Fehlende Angaben 1.UG

Mittwoch, 16. März 2022 10:31

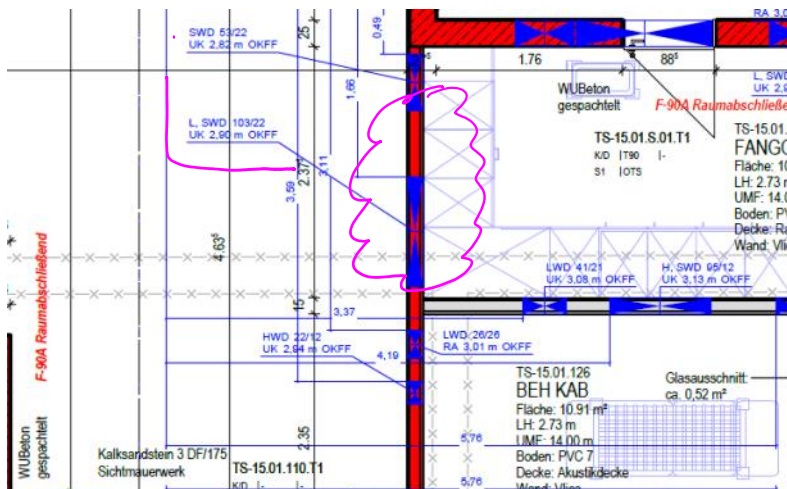
Bei kombinierten WD ist die Lage nicht angegeben auf welcher Seite die Lüftung liegt. Hier gibt es im Untergeschoss insgesamt 5 WD dieser Art. Die Auswechslung wurde gebaut und die Wand einseitig beplankt aber nicht ausgeschnitten wegen der fehlenden Angaben.

Wurde von TM- Ausbau nachträglich nach Angaben von IBD hergestellt

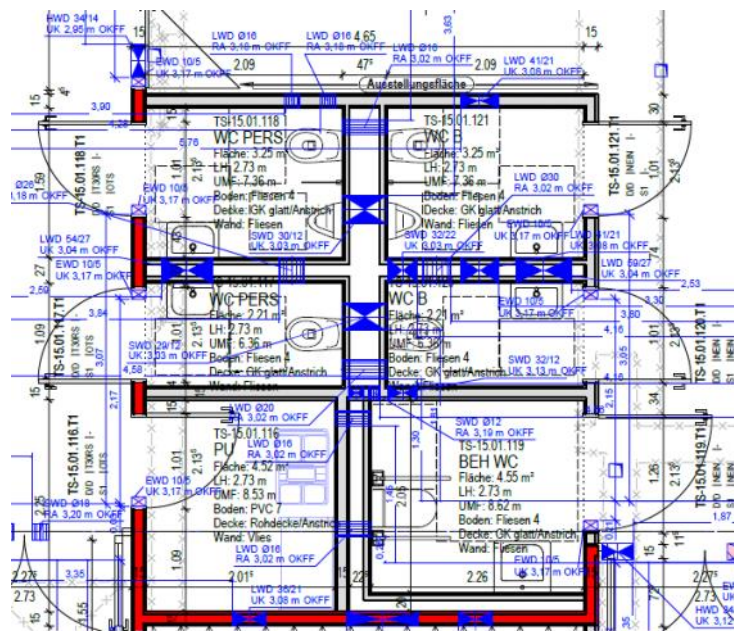
Der Wanddurchbruch wurde gebaut und einseitig beplankt hier wurden von der TGA falsche Angaben gemacht. Die BSK hat letztendlich ein Maß von 96/36 Und kann nicht gleichzeitig mit der Sanitärleitung belegt werden (Brandschutz) Umplanung
